From: Kettunen Juha <Juha.Kettunen@alva.fi>
Sent: Fri, 21 Feb 2025 14:37:13 +0200
To: Kirjaamo
Cc: Laita Anne
Subject: VL: Autiojoen kunnostushanke

Asia: Autiojoen kunnostushanke. Yleissuunnitelma on nähtävillä 14.2.-17.3.2025 välisen ajan

Jyväskylä, Autiojoen kunnostus, Autiojoen kunnostuksen yleissuunnitelma, Keski-Suomen museon lausunto

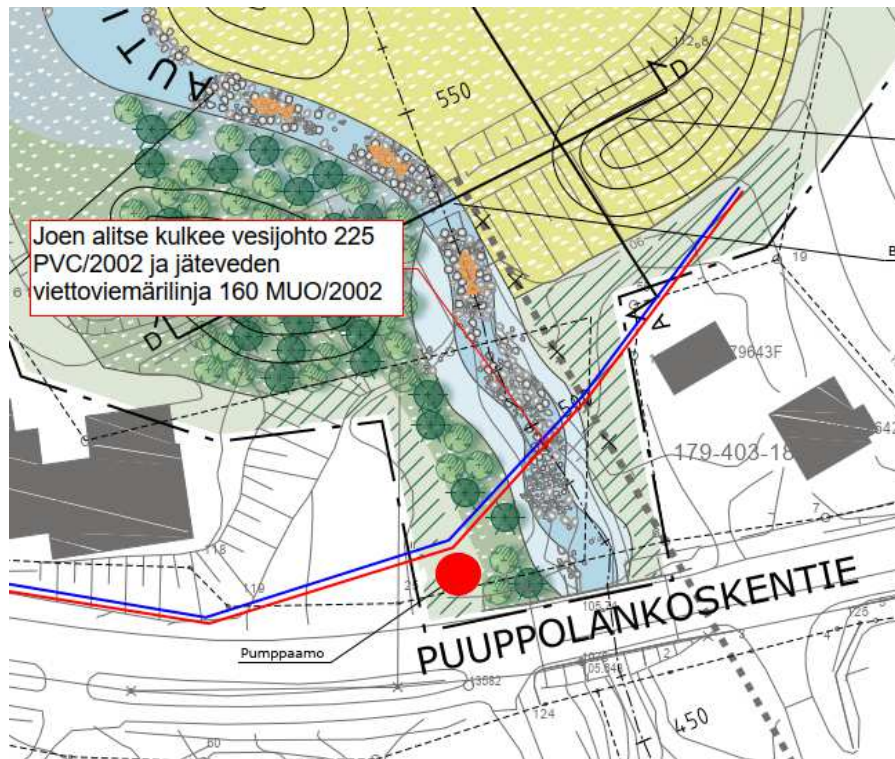
Puuppolan pohjoinen: Joen alitse kulkee vesijohto 225 PVC/2002 ja jäteveden viettoviemäriinija 160 MUO/2002. Johtolinjan kohdalle tai sen välittömään läheisyyteen ei voi sijoittaa kosken kunnostukseen käytettäviä luonnonkiviä johtolinjan vaurioitumisen estämiseksi ja mahdollisesti johtolinjalla tarvittavien huolto- ja kunnossapitotöiden vuoksi. Suojaetäisyys johtolinjasta 3 m:ä molemmin puolin. Johtolinjan sijainti tulee merkitä maastoon ennen joen kunnostustöitä aloitusta. Alla karttaotteet johtolinjan paikasta ja korkeusasemasta.
